Gegenstand:
(Subject)

Überprüfung und Austausch des Schlittens am vorderen Pedalbock.

Segelflugzeug GROB G 103 "TWIN II" von Werk Nr. 3501 bis 3689 einschließlich.
Segelflugzeug GROB G 103 A "TWIN II ACRO" von Werk Nr. 3544-K-1 bis 3689-(K) einschließlich.

Abbildung 1: Schlitten
Nr. 103 B - 4208.10

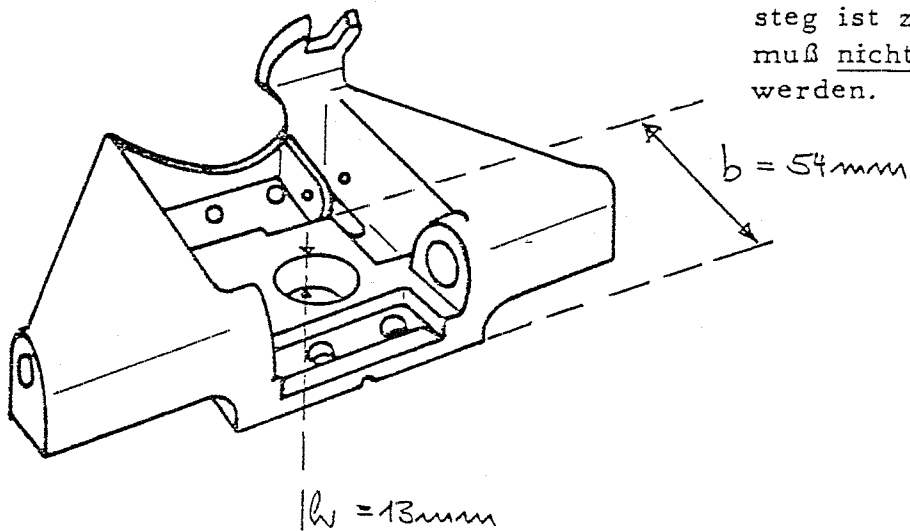
Maßnahme 1: Überprüfung des Schlittens im vorderen Pedalbock vor dem nächsten Start. Ist der Schlitten Nr. 103 B-4208.10 (Abbildung 1) mit dem breiten hohen Quersteg eingebaut, besteht kein Grund zur Beanstandung. Die Maßnahmen 2 und 3 entfallen. Ist der Schlitten Nr. 103-4208.10 (Abbildung 2) mit dem schmalen niedrigen Quersteg eingebaut, sind die Maßnahmen 2 und 3 durchzuführen.

Maßnahme 3: Bis spätestens zum 31. Oktober 1982 ist der Schlitten Nr. 103-4208.10 (Abbildung 2) gegen den Schlitten Nr. 103 B-4208.10 (Abbildung 1) auszutauschen. Dazu ist das notwendige Material (siehe unten) mit beiliegendem Bestellschein beim Hersteller anzufordern und gemäß Reparaturanleitung

Dieser Schlitten mit breitem hohem Quersteg ist zulässig und muß nicht ausgetauscht werden.

Dieser Schlitten mit schmalem niedrigem Quersteg wird beanstandet und muß ausgetauscht werden.

1 Schlitten 103 B-4208.10 mit 4 DU-Buchsen
4 Sechskantmuttern M6, LN 9348
2 Sechskantmuttern M5, LN 9348
1 Sechskantmutter M4, LN 9348
4 Splint 2 x 15 LN 94
1 Reparaturanleitung Nr. 315-20
(Es werden nur schriftliche Bestellungen mit Angabe der Werknummer entgegengenommen).
